COMMISSION ROYALE DES MONUMENTS ET DES SITES  
KONINKLIJKE COMMISSIE VOOR MONUMENTEN EN LANDSCHAPPEN

**Objet : WATERMAEL-BOITSFORT. Avenue Charle-Albert, 7 – Château Charle-Albert et abords**  
Demande d'avis de principe préalable à la demande de changement d'affectation, de modification d'éléments architecturaux et paysagers par rapport aux permis précédents et de régularisation des travaux effectués sans autorisation

**Avis préalable de la CRMS**

Fig. 3. Interventions projetées sur le site.  
Document issu du dossier de demande d'avis de principe.

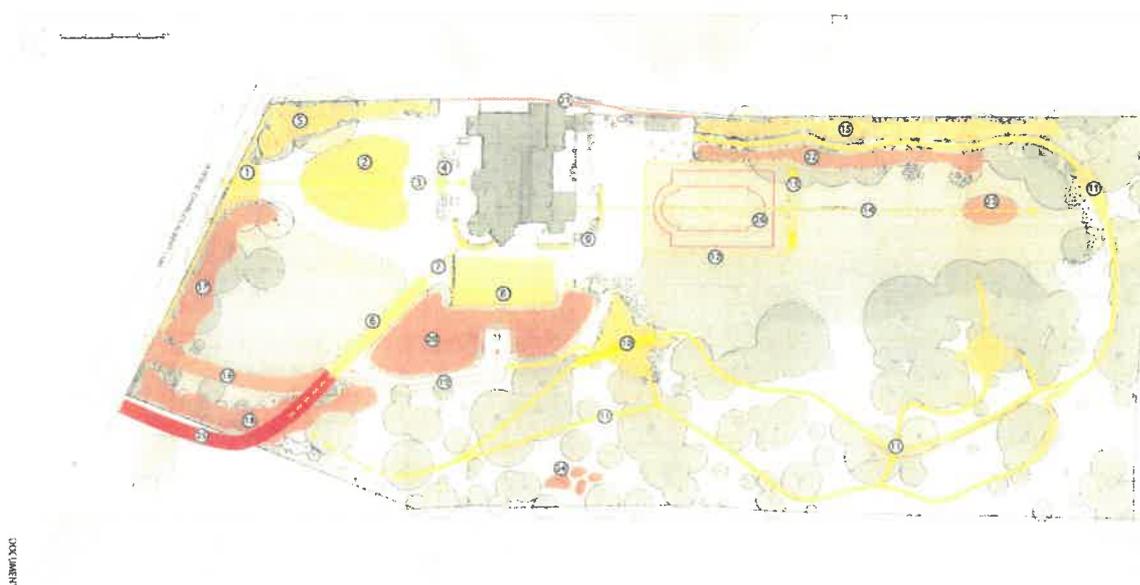
Pour commencer, la CRMS tient à saluer la qualité du plan paysager fourni (clair et réaliste) au regard du dossier « château » pour lequel de nombreux points restent à éclaircir. Elle souscrit à la plupart des interventions proposées à l'exception notable de deux points :

N° 10 : Pour ce qui est de l'intervention sur le pont rustique, la Commission souhaite que celle-ci se fasse conformément à l'esprit de restitution qui anime le reste des interventions quand les informations nécessaires sont disponibles, ce qui est le cas ici. Elle plaide donc pour la restitution d'une passerelle en bois comme à l'origine, et tel qu'accordé dans le PU du 18/01/2017 (17/PFU/593218), et non la création de rambardes et tablier en rocaille imitation bois ;

N° 26 : L'Assemblée souhaiterait que le jardin néo-Renaissance flamande ne soit pas simplement représenté par un rectangle comblé de gazon, mais qu'un décaissement du bowling soit bien marqué même si celui-ci est en gazon, cela contribuera à une meilleure compréhension du lieu. Pour ce faire, elle renvoie à l'« Étude historique sur les jardins du château Charle-Albert à Boitsfort » (2009), ainsi qu'à l'« Étude historique sur les plantes des parterres néo-Renaissance flamande du château Charle-Albert, à Boitsfort » (2010), d'Odile De Bruyn pour JNC International. Une vue ancienne renseigne également l'aspect de ce bowling (ci-dessous). La CRMS regrette la non-restitution du jardin néo-Renaissance flamande, pourtant prévue dans le permis octroyé en 2017, mais apprécierait ce compromis qui rend possible une restitution future.

Par ailleurs, l'Assemblée souhaiterait, dans le cadre de la demande de permis, être davantage informée sur les essences (forestières et horticoles, ainsi que les espèces au feuillage persistant) retenues pour le projet (n<sup>os</sup> 5, 15, 17, 18, 21), sur les revêtements de sol choisis (notamment pour les n<sup>os</sup> 6, 16 et 19) ainsi que sur la mise en œuvre de la zone humide (n<sup>o</sup> 24).

Fig. 4. Traces d'humidité sur les enduits extérieurs.  
Cliché CRMS, 25/05/2018.

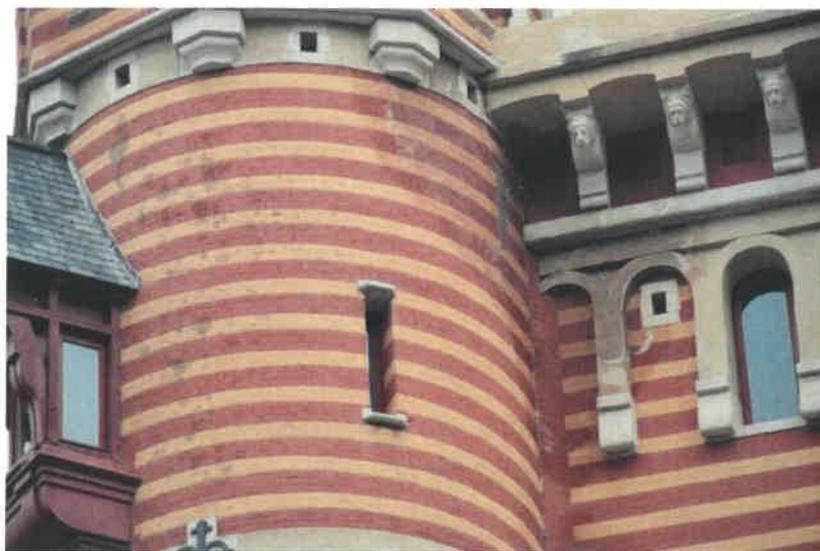
En ce qui concerne la régularisation de l'**isolation intérieure**, la CRMS juge insuffisantes les raisons évoquées :

Vu les problèmes d'humidité dont semblent souffrir les maçonneries du bien, il y a lieu de s'assurer qu'aucun de ceux-ci n'est causé et/ou ne sera causé et/ou ne sera aggravé par la présence de cette isolation intérieure existante. Dès lors, l'Assemblée demande à ce qu'un audit complet soit réalisé afin de pouvoir distinguer les problèmes d'humidité dus aux infiltrations – notamment au niveau des terrasses et qui devraient donc être solutionnées par la mise en œuvre du permis traité en minime importance – de ceux éventuels qui seraient dus au comportement des maçonneries soumises à l'isolation intérieure.

La CRMS demande donc qu'il soit joint à la prochaine demande de PU une étude poussée du climat intérieur et un dossier technique solide commentant et décrivant les interventions à réaliser afin de s'assurer que le bien ne souffrira pas de :

- condensation interne dans les murs ;
- dégradation accélérée des enduits due à une exposition prolongée aux gels des maçonneries due à l'absence de séchage et/ou au séchage moins rapide ;
- ponts thermiques augmentant l'humidité de certains points (points sensibles tels que les dalles de sol, les angles etc.) ;
- dégradation des châssis existants non isolants (simple frappe/ simple vitrage) due à une sur-condensation sur ceux-ci les exposants à une humidité constante et importante ;
- autres pathologies.
